Datum 22 december 2011
Onze referentie U11.001368/HKI/JvdS
Uw referentie M. Ketelaars
Uw mail van 21 november 2011

Behandeld door Dhr. Ing. H. Killaars
Telefoon (076) 529 6778
E-mail harry.killaars@brandweermwb.nl
Onderwerp Advies externe veiligheid
bestemmingsplan Putstraat

Naar aanleiding van uw verzoek om een advies externe veiligheid voor het bestemmingplan Putstraat, treft u hierbij ons advies aan, inzake art.13 lid 3 van het Besluit externe veiligheid inrichtingen. Het advies is gebaseerd op de door u toegezonden QRA van december 2011 en van het concept bestemmingplan van augustus 2011.

Risicoschets

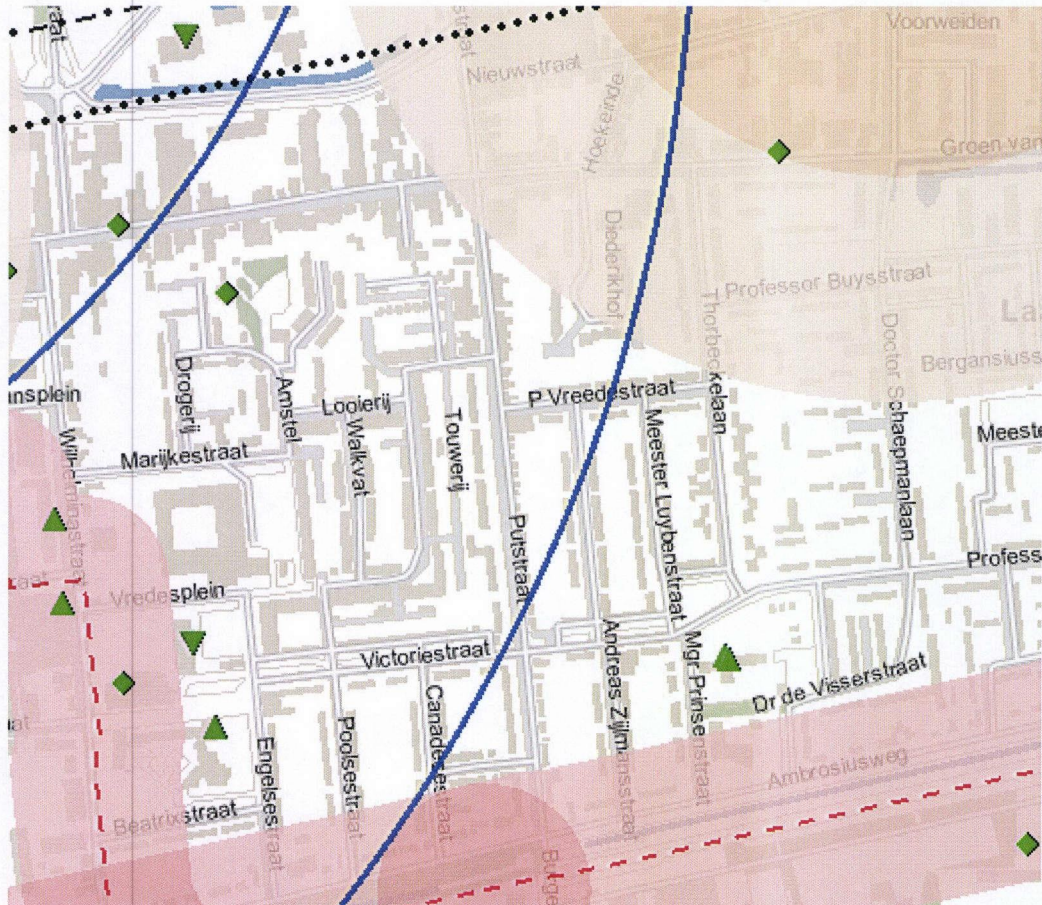
Het plangebied is gelegen op een afstand van ca. 500 m¹ van het doorgaande autoweg en op ca 1350 m¹ van Stahl BV.

De locatie is gelegen binnen de effectgebieden van verschillende scenario's dominant is een loodsbrand bij Stahl BV en het vrijkomen van een toxische gaswolk van een ernstig scenario op de autoweg. In alle gevallen kunnen personen negatieve gevolgen oplopen indien de rook of toxische stof langer dan 30 minuten wordt opgenomen. Derhalve is het noodzakelijk dat de bewoners bij een loodsbrand en/of toxische wolk kort worden blootgesteld aan gevaarlijke concentraties. Dit kan alleen indien de zelfredzaamheid op orde is en dat personen een handelingsperspectief hebben.
